Mission régionale d'autorité environnementale  
**Grand Est**

**Avis délibéré sur le projet d'exploitation  
du Parc éolien du Barrois  
à Magnant (10)  
porté par la société Éole du Barrois**

n°MRAe 2022APGE128

Nom du pétitionnaire	SAS Éole du Barrois
Commune	Magnant
Département	Aube (10)
Objet de la demande	Demande d'autorisation environnementale de construire et d'exploiter un parc éolien de 6 aérogénérateurs et 2 postes de livraison.
Date de saisine de l'Autorité environnementale	28/09/2022

**Figure 2 : Contexte éolien vis-à-vis des parcs environnants**

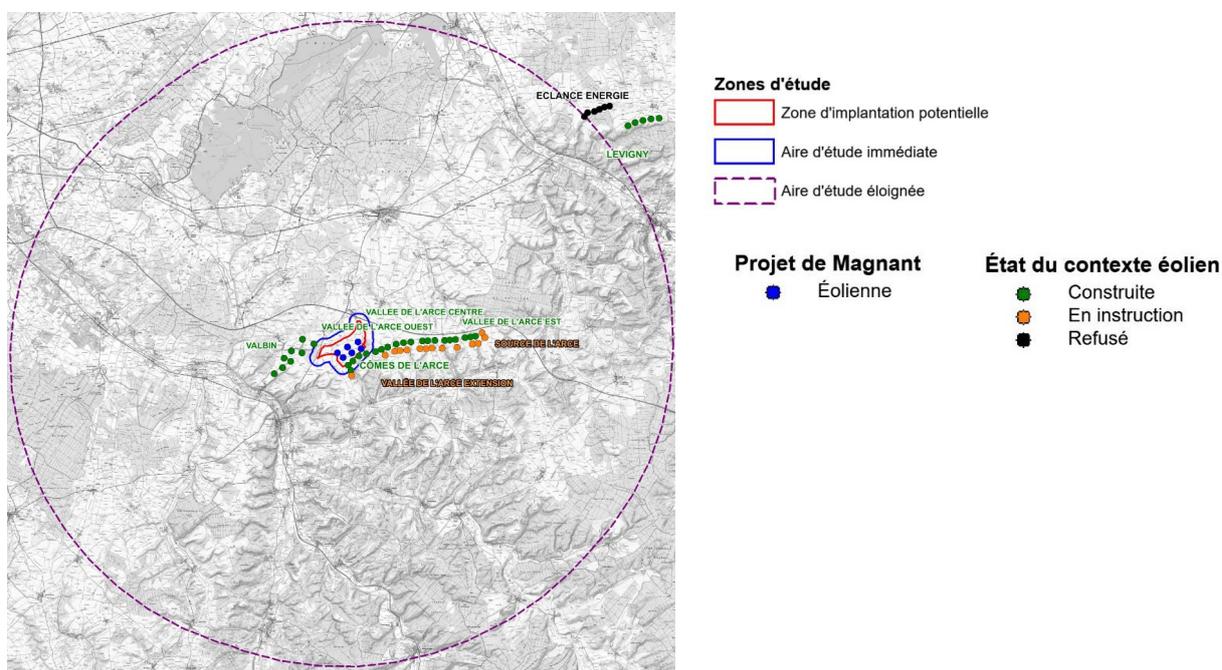
Il se situe dans un contexte éolien moyennement dense (Cf. Figure 2 ci-dessous). Dans un rayon de 15 km, 5 parcs sont construits, totalisant 27 éoliennes et 2 parcs sont en instruction. Le parc éolien le plus proche est celui de Cômes de l'Arce, à 200 m à l'est de la zone d'implantation potentielle (ZIP). Les 6 éoliennes du parc du Barrois viennent s'ajouter aux éoliennes du parc de Cômes de l'Arce. Elles sont réparties en 2 lignes parallèles, orientées nord-est/sud-ouest.

Au regard de ces résultats, l'Ae s'étonne que le pétitionnaire conclue sur « des effets additionnels de mortalité nuancés par les fortes mesures de réduction qui seront mises en place ».

- **réaliser une analyse plus fine des suivis environnementaux post-implantation en s'assurant de la fiabilité des résultats de ces suivis et plus particulièrement les résultats des suivis de mortalité, afin d'en tirer toutes les conséquences pour proposer des mesures « Éviter, réduire, compenser » (ERC) adaptées ;**
- **revoir ses conclusions concernant les impacts cumulés du projet au regard de la forte mortalité des rapaces liée aux parcs éoliens voisins et de l'absence de certitude de l'efficacité des mesures de réduction proposées.**

Figure 4 : Localisation du projet vis-à-vis des couloirs de migration de l'avifaune (gauche) et sensibilités de l'avifaune d'après le SRE Champagne-Ardenne (droite)

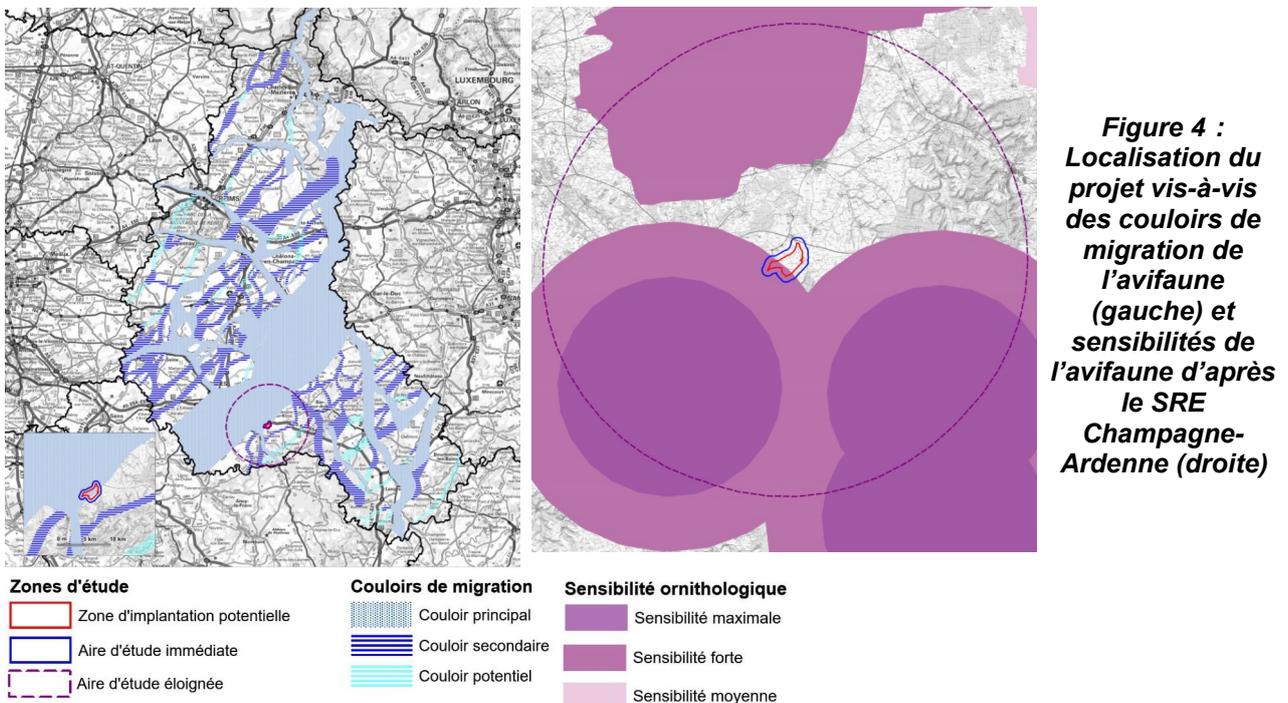
D'après le SRE Champagne-Ardenne, la Zone d'Implantation Potentielle (ZIP) est située dans un couloir de migration principal pour l'avifaune et dans une zone de sensibilité ornithologique forte (Cf. Figure 4 ci-dessous).

**Au vu des impacts négatifs potentiels forts sur ces deux espèces patrimoniales, protégées à l'échelle nationale et européenne et particulièrement sensibles à l'éolien, l'Ae s'étonne que le pétitionnaire n'ait pas cherché un site d'implantation alternatif pour son projet.**

**En conséquence, l'Ae considère que le site du projet est inadapté à l'implantation des éoliennes et que les mesures de réduction proposées ne permettent pas de garantir une absence d'impact significatif sur l'avifaune et notamment le Milan royal et la Cigogne noire.**

**En ce sens, l'Ae recommande au pétitionnaire d'étudier une autre localisation pour ce parc qui présente des impacts négatifs potentiels forts sur l'avifaune.**

- **mettre en place un bridage diurne en faveur du Milan royal en période de migration (a minima de début septembre à fin octobre) pour l'ensemble des éoliennes ;**
- **réaliser une étude permettant de démontrer l'absence d'impact du projet sur l'avifaune avec notamment l'efficacité de l'ensemble des mesures de réduction.**
